ც ნ ო ბ ა

მისამართი: ქ.თბილისი, სექტორი-ვაკე, იმედაძის **I** ჩიხი №8

ფუნქციური დანიშნულება: მრავალბინიანი საცხოვრებელი სახლი. **III კლასი**

ობიექტის ადგილზე შემოწმებით (23.08.13) დადგინდა:

დიმიტრი გულისაშვილი	26.08.2013
მისამართი: ქ. თბილისი, იმედაძის I ჩიხი №8	მასშტაბი: 1:300

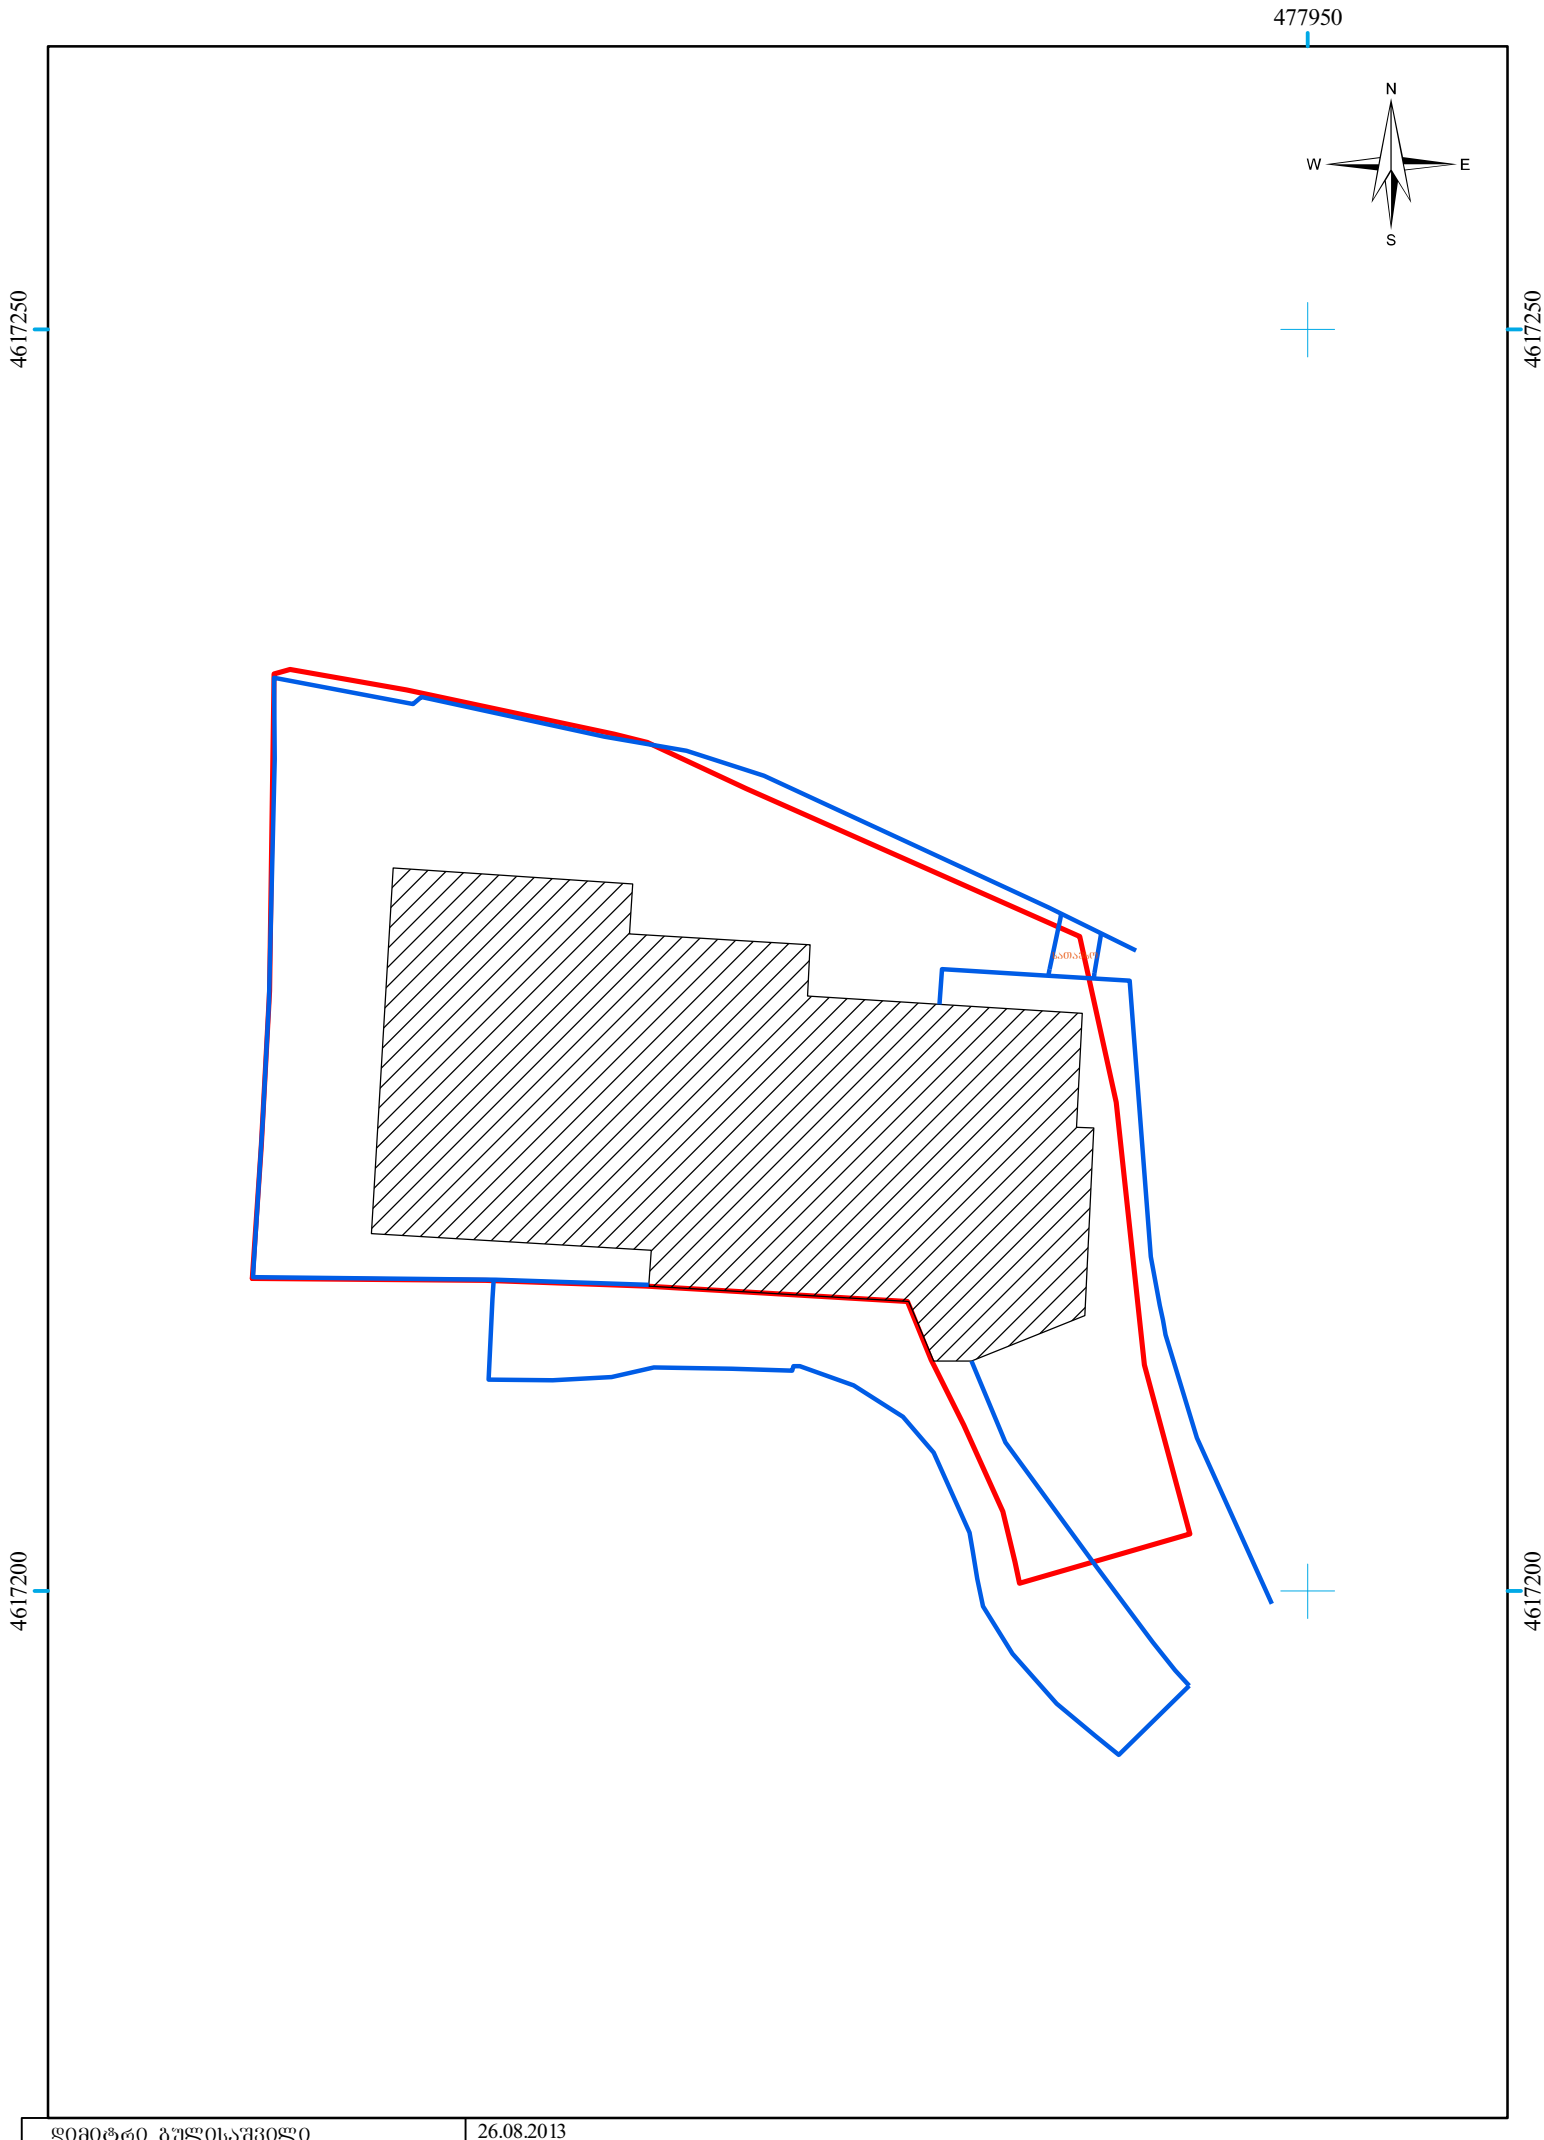
„1-9" ფასადზე: -4.50 ნიშნულზე „7-9" მონაკვეთში ვიტრაჟის წინ მოწყობილია ფარდა ჟალუზი. ამავე მონაკვეთში მოწყობილია ლითონის მოაჯირი. გაზრდილია კიბის საფეხურების რაოდენობა. ±0.00 ნიშნულზე „1-1" ღერძის მიმდებარედ შემცირებულია გამწოვი მილის სიმაღლე, ხოლო „3-4" მონაკვეთში გაუქმებულია. „2-3" მონაკვეთში შეცვლილია კარის ნახატი, ხოლო მის წინ გაუქმებულია საფეხური. „4-6" მონაკვეთში გაზრდილია შუაკედელი 0.20მ-ით. „6-7" მონაკვეთში შეცვლილია კედლის ფორმა. „7-9" მონაკვეთში აივნის ქვეშ მოწყობილია მზის დამცავი ტენტი. +3.30 ნიშნულზე „2-3" მონაკვეთში შეცვლილია კარის ნახატი. ამავე ნიშნულიდან 9.90 ნიშნულის ჩათვლით „4-5" მონაკვეთში გაუქმებულია შუაკედლი. +9.90 ნიშნულზე „2-2" ღერძის მიმდებარედ კედლის ნაწილი შესაღებია. „5-6" მონაკვეთში შემცირებულია აივნის ფილის გაბარიტი. „6-7" მონაკვეთში შეცვლილია კაპიტალური მოაჯირის ფორმა, ხოლო ლითონის მოაჯირი შესაღებია. გადახურვაზე შეცვლილია სამერცხლის გაბარიტი და ღიობის ნახატი.

„9-1" ფასადზე: -4.65 ნიშნულზე „6-5" მონაკვეთში შეცვლილია ფანჯრების ნახატი. „2-2" ღერძის მიმდებარედ დამატებით მოწყობილია წყლის გამაცხელებელი. ±0.00 ნიშნულზე „6-1" მონაკვეთში ნაწილობრივ შეცვლილია კარ-ფანჯრის ნახატი. 9.90 ნიშნულის ჩათვლით „3-1" მონაკვეთში აივნის ფილის ქვეშ მოწყობილია რიგელები. „5-4" მონაკვეთში ფანჯრებს მონაცვლებული აქვს ადგილი „5-5" ღერძის მიმართულებით 0.40მ-ით, ხოლო „2-1" მონაკვეთში მონაცვლებული აქვს ადგილი 0.15მ-ით „1-1" ღერძის მიმართულებით. ამავე მონაკვეთში +9.90 ნიშნულზე კოლონები შეღებილია განსხვავებულ ფერში. „8-6" მონაკვეთში მოაჯირი შესაღებია.

„ა-ზ" ფასადზე: -4.50 ნიშნულიდან +9.90 ნიშნულის ჩათვლით „6-8" მონაკვეთში გაზრდილია აივნების სიგანე 0.20მ-ით. -4.50 ნიშნულზე „ბ-დ" მონაკვეთში ვიტრაჟების წინ მოწყობილია ჟალუზი. „ზ-ზ" ღერძის გარეთ კაპიტალური კედლის სიმაღლე შემცირებულია და მოწყობილია ლითონის მოაჯირი. ±0.00 ნიშნულიდან +9.90 ნიშნულის ჩათვლით „დ^{1}-ე" მონაკვეთში შეცვლილია ვიტრაჟების ნახატი და შემცირებულია სიგანე 0.20მ-ით. +9.90 ნიშნულზე „გ-დ^{1}" მონაკვეთში მოაჯირები შესაღებია, ხოლო 12.40 ნიშნულზე შეცვლილია გადახურვის ძირის ფორმა. „ზ-ზ" ღერძის გარეთ გადახურვა სცდება შენობის კონტურს.

„ზ-ა” ფასადზე: „ზ-ა” მონაკვეთში ცოკოლი მოპირკეთებულია, ხოლო „ზ-დ” მონაკვეთში ფრამუგების ქვეშ შეცვლილია მოპირკეთების მასალა. **„გ-ბ”** მონაკვეთში შეცვლილია კარის ნახატი. ±0.00 ნიშნულიდან +9.90 ნიშნულის ჩათვლით „ე-გ” მონაკვეთში შეცვლილია ვიტრაჟების ფორმა, ხოლო აივნების სიგრძე გაზრდილია 0.15მ-ით. +9.90 ნიშნულის ქვეშ ლითონის ნაშვერები გამოდის კედლის სიბრტყიდან. ამავე ნიშნულზე შემცირებულია კოლონების სიგანე 0.15მ-ით.

-8.20 „4-5” მონაკვეთში დამატებით მოწყობილია საფეხურები. +6.60 ნიშნულზე „3-4” მონაკვეთში შეცვლილია შიდა კიბის ფორმა და საფეხურების რაოდენობა, ხოლო „6-8” მონაკვეთში შეცვლილია კონფიგურაცია.

ფასადებზე წყალმიმღები მილების, სატელიტური თეფშების, გამწოვების და კონდიციონერების ადგილმდებარეობა და რაოდენობა არ ემთხვევა საპროექტოს. შეცვლილია მოაჯირების ნახატი. დამატებით მოწყობილია ლითონის დგარები.

პროექტის ხარვეზი: „გ-გ” ღერძის გარეთ +12.40 ნიშნულზე გადახურვა მოწყობილია „1-9” ფასადის მიხედვით. „1-5” მონაკვეთში მოპირკეთება, „1-1” ღერძის გარეთ კაპიტალური ღობე, -4.50 ნიშნულზე „7-8” მონაკვეთში ლითონის კარი, კედელი და გარე კიბის მოაჯირის ნახატი შესრულებულია რენდერის ნახატის მიხედვით.

ტერიტორიის შემომსაზღვრელი ღობის, დაბალი კაპიტალური კედლის და კიბეების ნაწილი სცდება საკადასტრო საზღვრებს.
